Committente: ASM SpA L'Aquila

Oggetto: Procedura di verifica di assoggettabilità a VIA progetto di potenziamento della piattaforma per la raccolta differenziata. Rif. Pratica prot. n. 174350 del 12/06/2019

**Invio integrazioni**

Figura 1 Distanza dalla viabilità ordinaria

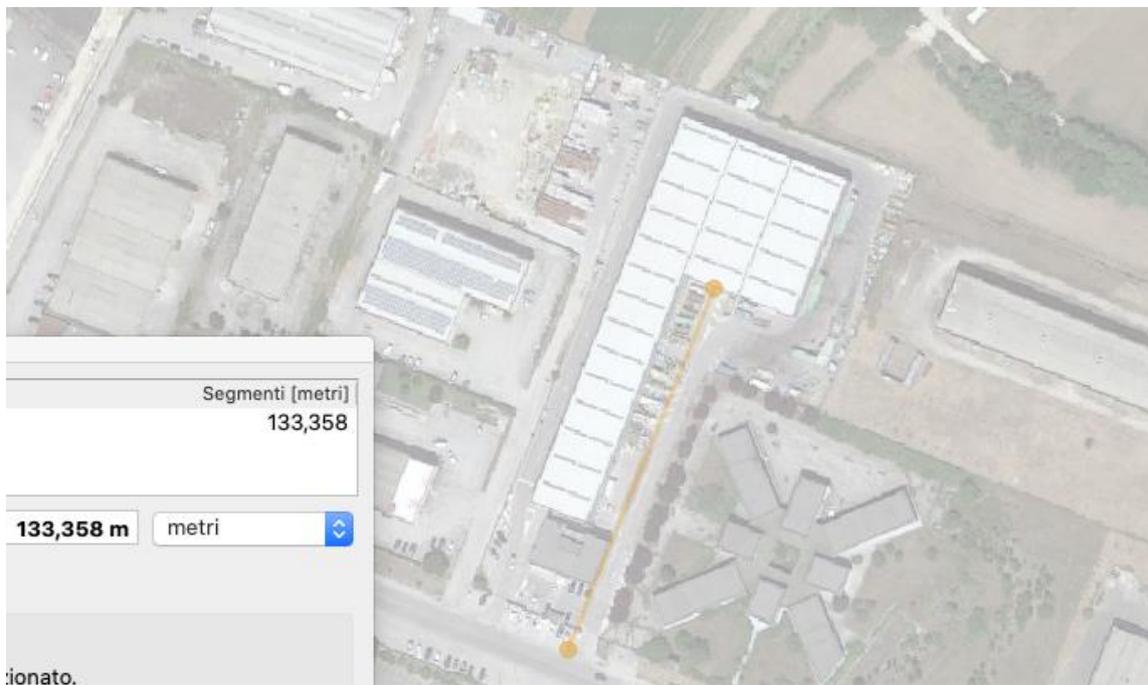
<b>Criterio</b>	
<b>Aree residenziali consolidate, di completamento e di espansione</b>	L'impianto ricade in area industriale
<b>Cave</b>	Non ricade in una area di cava
<b>Aree sottoposte a vincolo idrogeologico</b>	Non ricade in area soggetta a vincolo idrogeologico
<b>Aree boscate</b>	Non ricade in una area boscata
<b>Aree di pregio agricolo</b>	L'impianto ricade in area industriale di espansione
<b>Fasce di rispetto da infrastrutture viarie</b>	Il fabbricato oggetto di valutazione dista circa 130 metri dalla viabilità ordinaria (Figura 1 Distanza dalla viabilità ordinaria)
<b>Fasce di rispetto da infrastrutture lineari energetiche interrate e aeree</b>	L'impianto è collocato al di fuori delle fasce di rispetto da infrastrutture energetiche individuate e cartografate
<b>Distanza da centri e nuclei abitati</b>	<i>Il progetto non rientra tra gli impianti di cui alla Tabella 18.6-1 del PRGR per i quali sono previste distanze dai centri e nuclei abitati Il progetto è in area industriale. La distanza dal nucleo abitato (vedi Figura 2 Distanza dai nuclei abitati) è di ca 260 metri lineari.</i>

Figura 3 Carta delle aree di salvaguardia delle captazioni di acque destinate al consumo umano

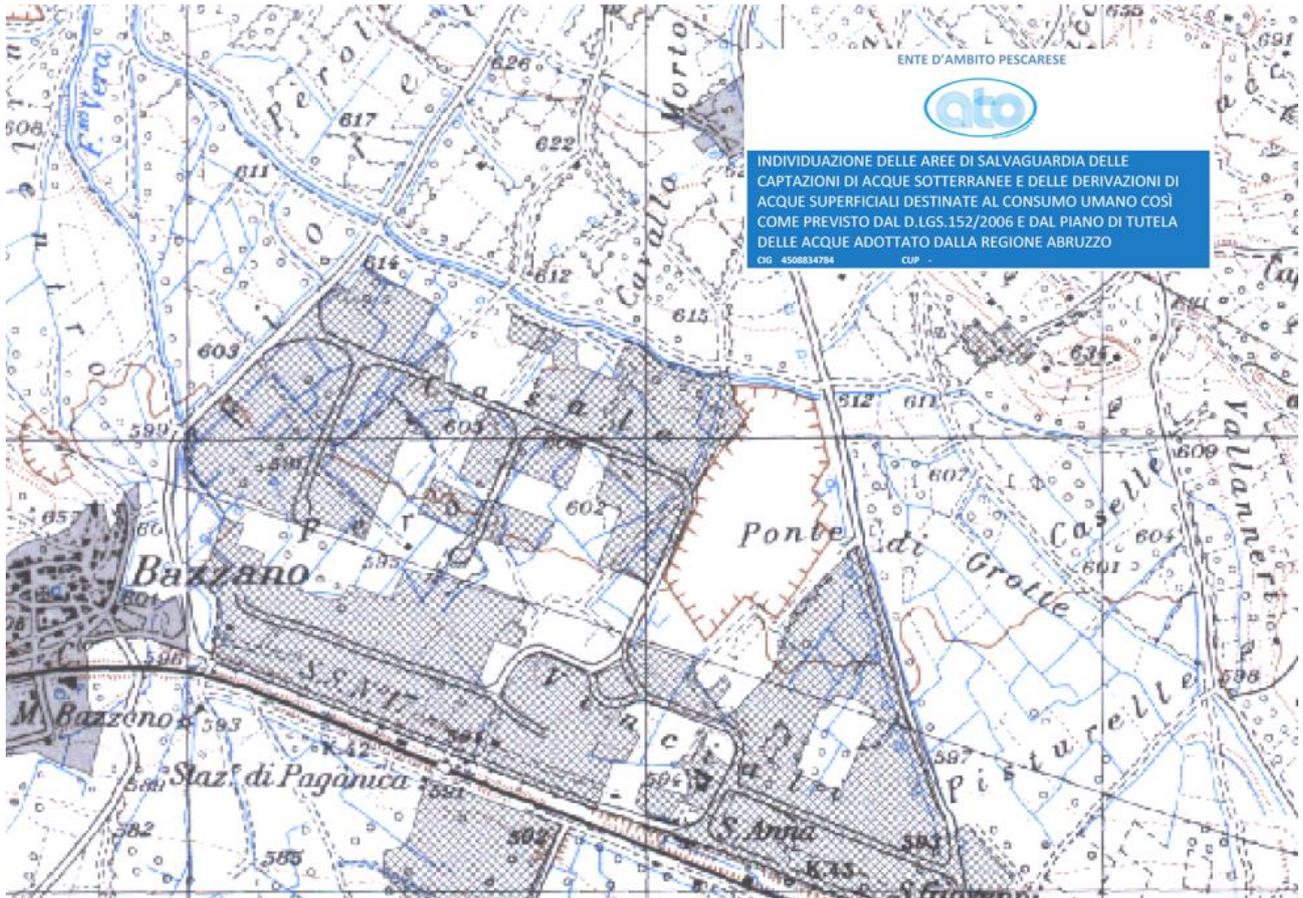
<b>Critério</b>	
<b>Distanza da opere di captazione di acque ad uso potabile</b>	<i>L'impianto è collocato in una zona in cui non sono presenti opere di captazione di acque ad uso potabile in un raggio di 200 m. (si veda Figura 3 Carta delle aree di salvaguardia delle captazioni di acque destinate al consumo umano nella quale non risultano aree di salvaguardia)</i>
<b>Aree rivierasche dei corpi idrici</b>	<i>L'impianto è collocato al di fuori della fascia di 10 m dall'alveo di corpi idrici</i>
<b>Vulnerabilità della falda</b>	<i>L'impianto è collocato all'interno di una area classificata come ad Alto grado di Vulnerabilità della falda (Elaborato 5-4 del Piano di Tutela delle Acque). Opere di mitigazione: Le attività avvengono esclusivamente su pavimentazione industriale impermeabile ed all'interno di un fabbricato.</i>
<b>Tutela delle coste</b>	<i>L'impianto è una opera di interesse pubblico</i>
